Markt REISBACH / Vils

TEKTUR / Änderungsantrag zum Deckblatt 12

„Friedberg- Ost / Hofberg-Nord „ – Reisbach

Änderungsantrag

Auszug aus dem Liegenschaftskataster

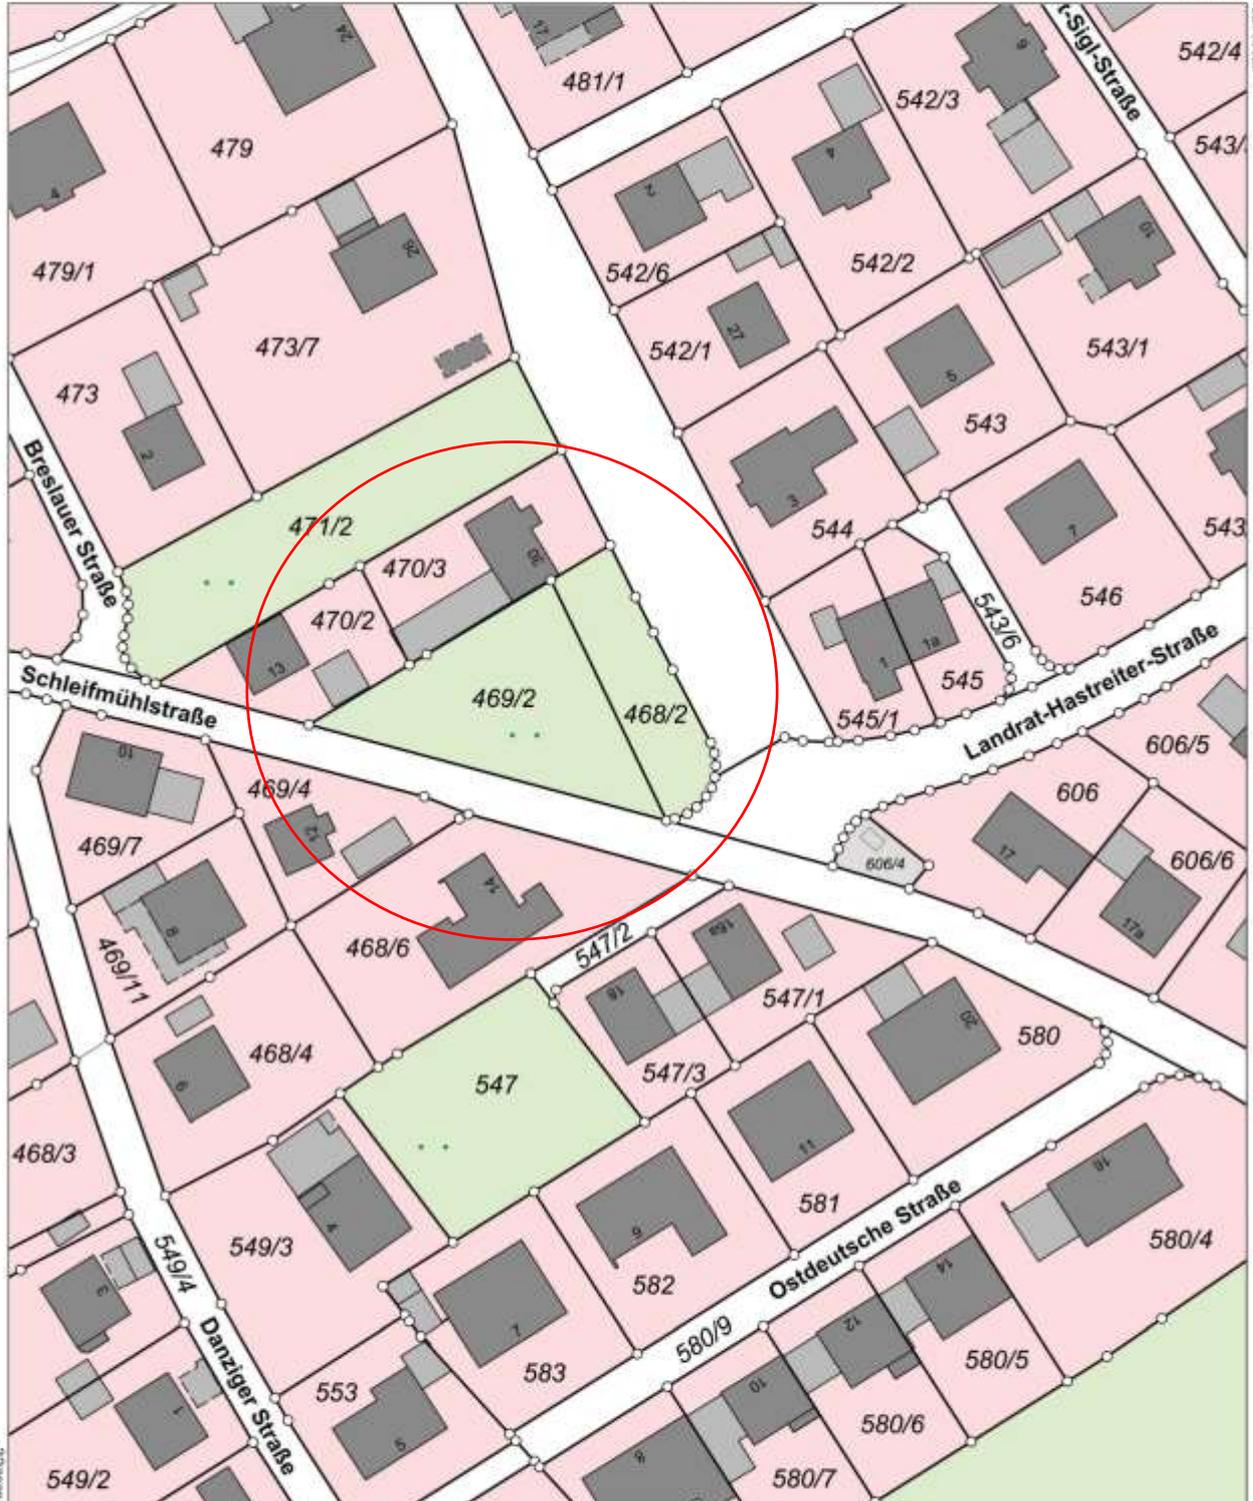
Die Bauräume im Geltungsbereich des Deckblattes vom 15.07.2010 sollen ausgeweitet werden, siehe dazu Höhenentwicklungsplan bzw. Plan zu den Baugrenzen (in ROT dargestellt, für das Grundstück an der Clemens Seidl Straße = sprich Ostseite des Grundstückes mit der Flur. Nr. 468/2

Die Bauräume im Geltungsbereich des geänderten Deckblattes sollen über die Baugrenzenfestsetzung definiert werden.
